Blendgutachten

Freiflächenphotovoltaikanlage

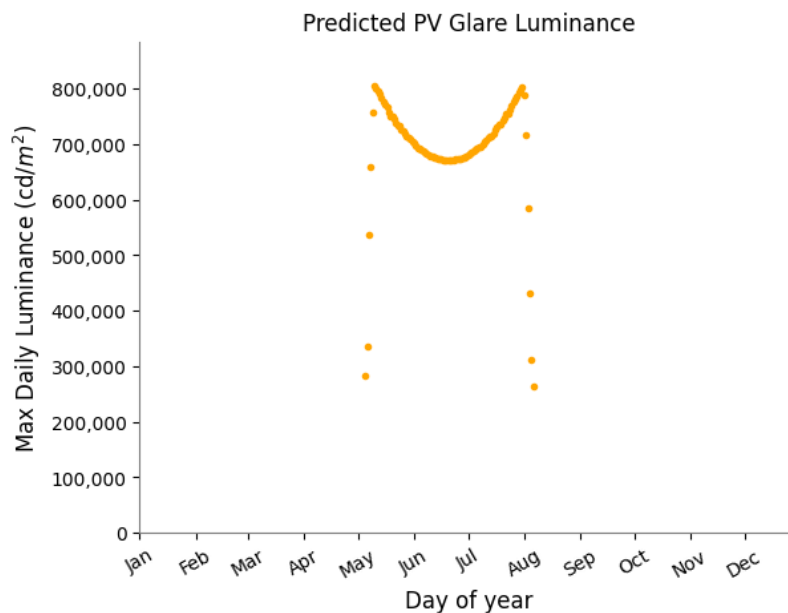
Zur Unterscheidung von green und yellow glare: Im Gegensatz zu der deutschen LAI-Richtlinie, welche eine rein rechnerische Herangehensweise heranzieht und eine Absolutblendung bei einer Helligkeit von 100.000 candela pro m² ansetzt, geht die amerikanische Forschung mit einem anderen Gedanken heran. Hier wird betrachtet, ob nach Betrachtung einer Blendquelle auf dem Auge ein heller Fleck (after-image) zurückbleibt. Dies geschieht unter der Annahme, dass eine direkte Blendung durch diverse Maßnahmen (Zusammenkneifen der Augen, leichte Änderung des Blickwinkels, nur kurzes Aufblitzen bei Autofahrern) recht einfach abgewendet werden kann, die Beeinträchtigung des Auges durch den berühmten hellen Fleck aber nicht. Green glare bedeutet, dass die Wahrscheinlichkeit für einen solchen Fleck sehr gering ist, bei yellow glare kann dies auftreten. Red glare, welcher in dieser Simulation nicht auftritt, bedeutet mit ziemlicher Sicherheit einen Sichtfleck.
